第 40 回 旧 R D 最終処分場問題連絡協議会（書面開催）の開催結果

■ご意見・ご質問と回答（⇒が県の回答です）

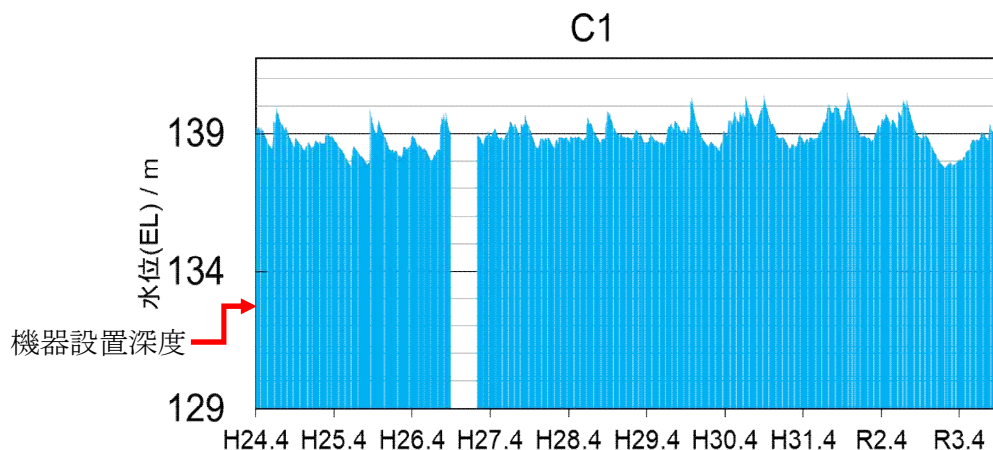
(3) 資料3のP11、平成10年度の深堀穴、良質土で埋めた事に成っているが住民は誰も確認していないし、協議会の中でもこの事の説明は聞いたことがない。当時私達が県の職員から聞いた内容とは違う。

又平成3年度の深堀穴も位置については正確に確認されていないと思っているがこの位置だと言うのはいつ分かったのか。

⇒ 県は、平成10年深堀穴について、平成10年にRD社に埋め戻しさせた後、確認のため1箇所を重機で7m掘削させ、その地点に廃棄物が入っていないことを確認しています。また、平成16年度の深堀箇所是正工事により埋め戻しは正面が露出した際、住民の方々に立会いただき、10mメッシュで5地点をボーリングした結果、部分的に廃棄物（碎石片、レンガ片、プラスチック片、木片

等)の混入が見られましたが、土砂が主体の埋土であり、分析結果も異常がないことを確認しており、住民の方々にもその結果を提供しています。

平成3年深掘穴の位置については、県は当時に現地確認も行っているため、おおよその位置は把握しています。
